# 改善箇所説明図 ①

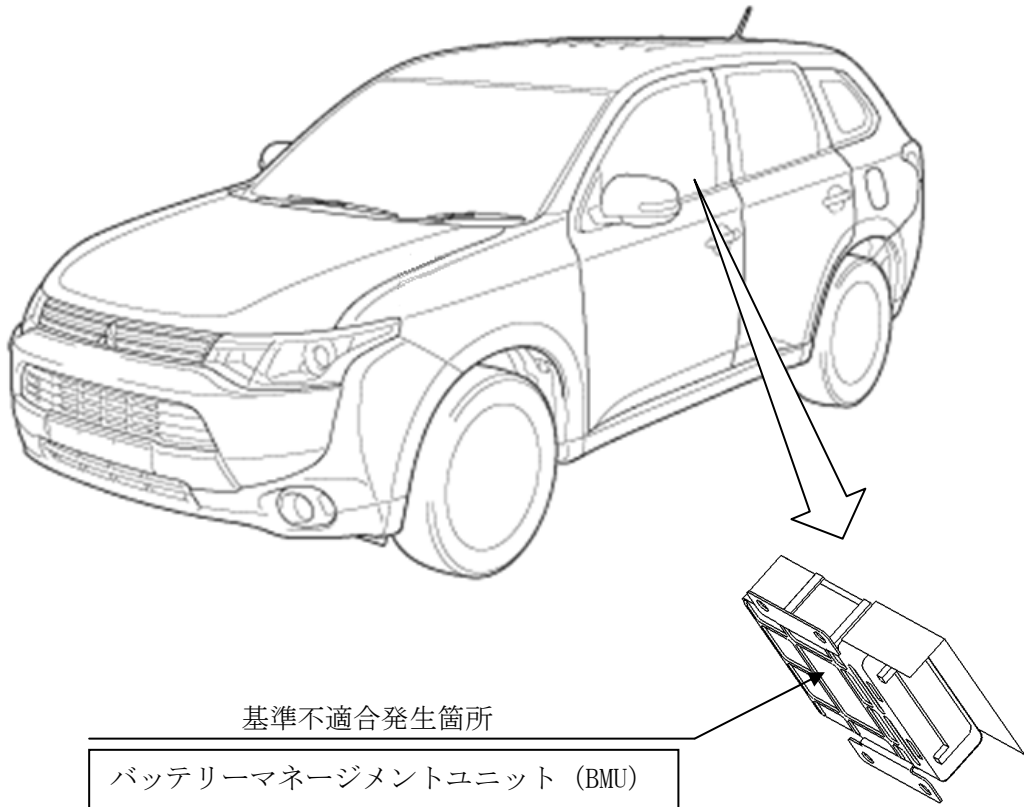
駆動用電池の電池残量を演算するバッテリーマネジメントユニット (BMU) において、制御プログラムが不適切なため、外部充電やチャージモードを利用しないで、ハイブリッド走行モード\*1 のみの使用を継続した場合、実際の電池残量が正しく残量メータに表示されないことがある。そのため、残量メータでは電池残量があるように表示されているにもかかわらず、実際の電池残量は減少しており、EV システム警告灯の点灯なく走行不能になるおそれがある。

注：図中の  内は、プログラムを対策品に書き替える部品を示す。

全車両、BMU の制御プログラムを対策品に書き替える。

助手席側ドアローワーヒンジ(ドア側)の下側取付ボルト頭部に、白または黄色のペイントを塗布する。
